**Правила № 58 (задняя противоподкатная защита)**

**Предложение по поправкам к Правилам № 58  
(задняя противоподкатная защита)**

**Представлено экспертом от Германии\***

**Рис. 1**

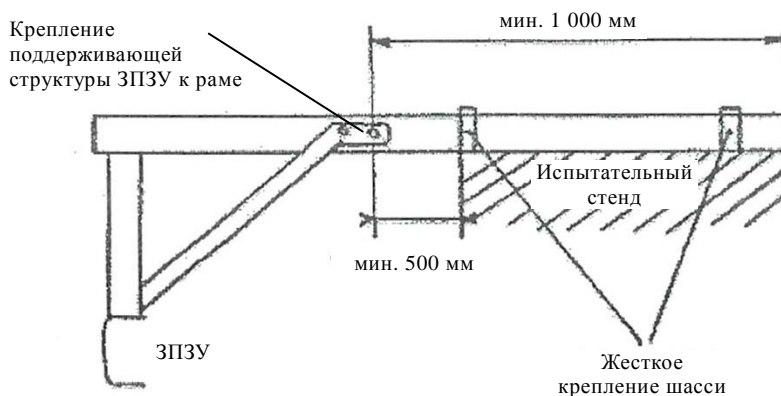
Пункт 1.1.3 изменить следующим образом:

"1.1.3 либо на испытательном стенде (см. рис. 1, на котором указаны подлежащие выполнению минимальные требования).
